Teema: RE: Tartu maakond Elva vald Palupera küla passiivse elektroonilise side juurdepääsuvõrgu rajamine, VT2000

Kirjutan seoses side eelprojektiga ?VT2000 Passiivse elektroonilise side juurdepääsuvõrgu rajamine, Palupera küla, Elva vald, Tartu maakond?.

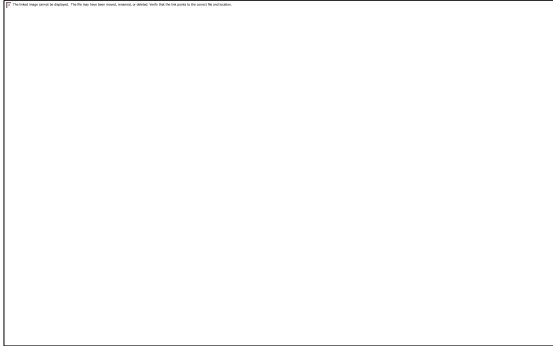
1. Mis tähendus on rohelisel taustal puurimistoru tingmärgi all?

Kollase värviga liin nätab, et proj. sideõhuliin paigaldatakse Elektrilevi OÜ ol.ol. mastidele, ol.ol. elektriõhuliini kaitsevööndis.  
Rohelise värviga liin näitab, et proj. sidekaabelliini või -õhuliini jaoks on vaja sõlmida IKÕ lepingud.  
Antud kahe liinide tüüpid on vajalik ainult Enefit Connect-le, seetõttu PDF-I need puuduvad.  
Te saate antud kaks layerit panna kinni DWG joonisel.

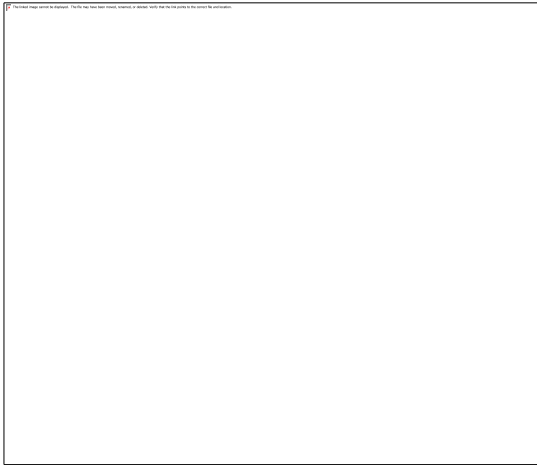
2. Mis tähendus on kollasel taustal õhuliini tingmärgi all?
